**Sopralluogo
sicurezza sul
lavoro – RSPP
ROMANO ELVIS**

**RISTORANTE ALLA CERVA
CERVA s.r.l.
VIA A. Diaz, 78 – 31029 - Vittorio Veneto, (TV)**

Data: 02/12/2025

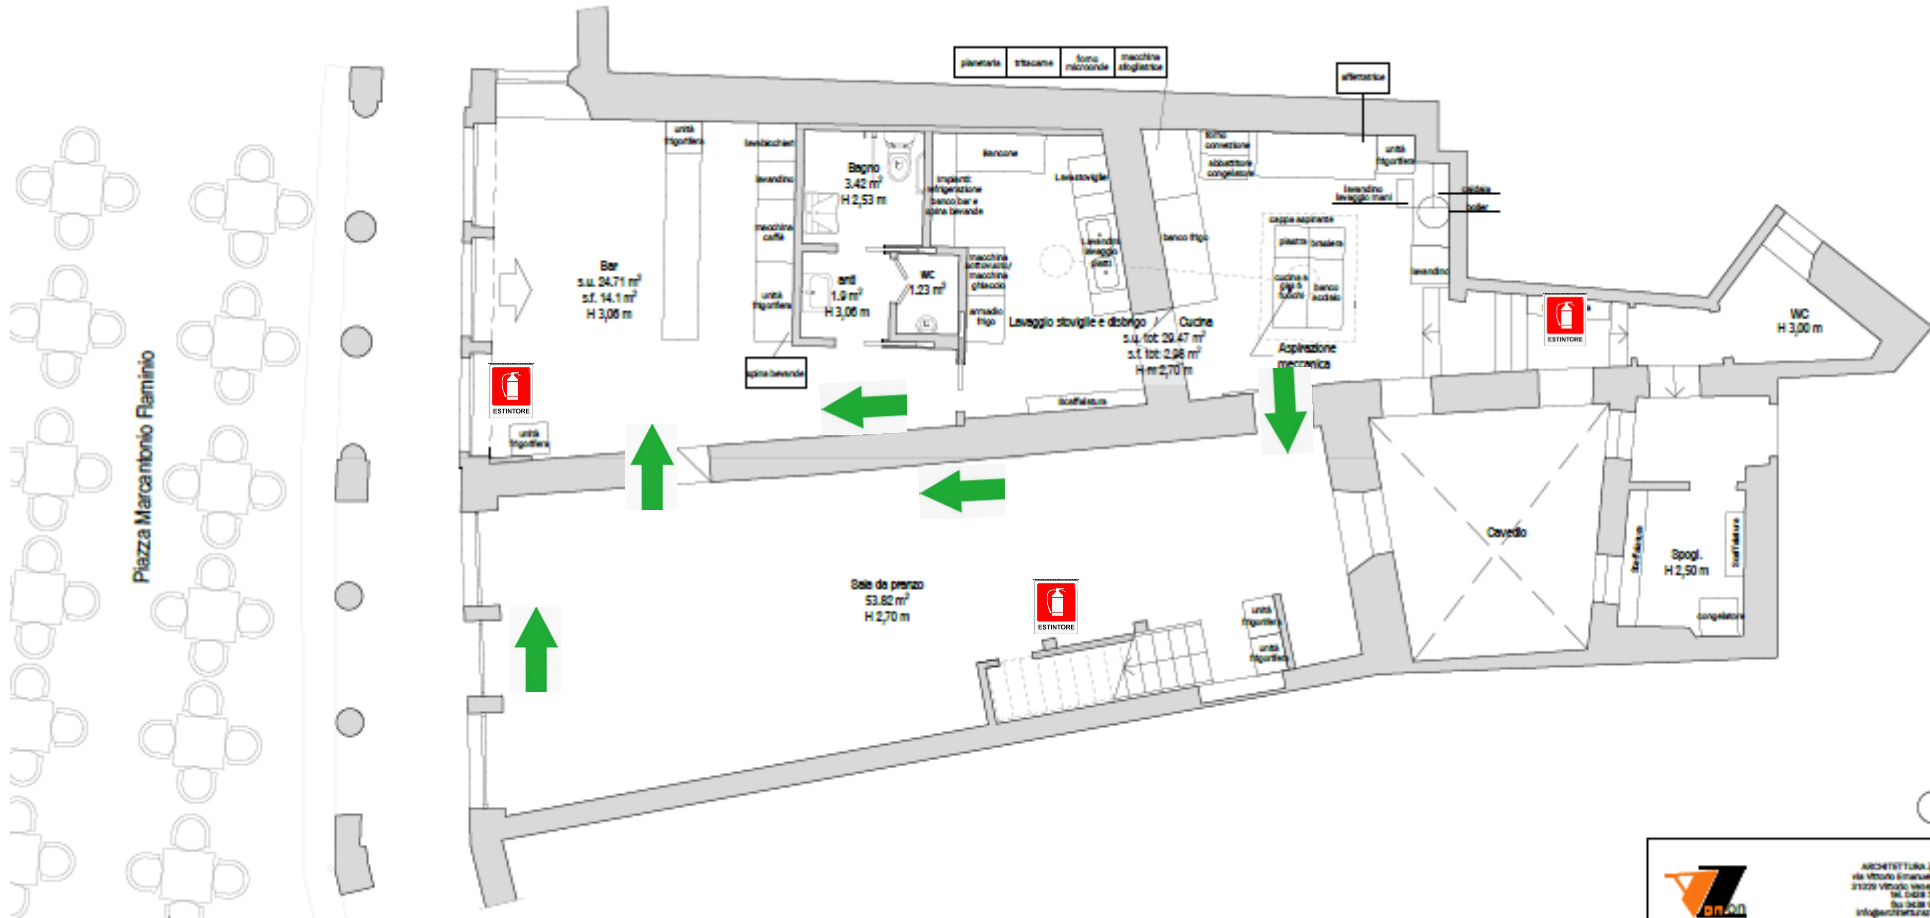
- A seguito nomina del nuovo RSPP (vedi contratto firmato) si rende necessario la modifica al DVR aziendale e la modifica dell'organigramma aziendale della sicurezza. Il DVR viene aggiornato anche per la recente riapertura dopo modifiche lay-out interno del ristorante a seguito ristrutturazione. Vedi planimetria allegata.
- Rintracciare il DVR precedente e nomina nuova RSPP non visionati in sede di sopralluogo ma presenti nel precedente.
- È stato verificato con il titolare Riccardo il posizionamento dei cartelli indicanti i percorsi di esodo. Vedi planimetria allegata.

N° 7 cartelli con freccia per indicare i percorsi di esodo

N° 1 cartello da posizionare sulla scala primo piano ristorante

N° 1 cartello indicante uscita di sicurezza

- Sono stati controllati gli estintori presenti (n° 4) per posizionamento e segnalazione, ultima verifica semestrale novembre 2025.

- Segnalare con cartello che evidenzi il pericolo per la presenza della piccola rampa in discesa dal bar verso la sala ristorante.

- Segnalare con cartello che evidenzi il pericolo per la presenza della piccola rampa in discesa dal bar verso la sala ristorante.
- In cucina sostituire la maniglia rotta da usare in caso di intercettazione linea tubazione gas metano. Segnalare valvola intercettazione gas all'esterno.
- Nell'accesso dalla cucina al corridoio che porta ai servizi igienici del personale segnalare il soffitto basso con bande giallo nere.
- Sempre nello stesso punto, abbassamento soffitto ingresso corridoio che dalla cucina al corridoio che porta ai servizi igienici del personale, segnalare con freccia rossa il vicino collocamento dell'estintore.

- Segnalare con croce verde dove è collocata la cassetta di primo soccorso, effettuare controllo periodico del contenuto ed eventuali prodotti in scadenza.
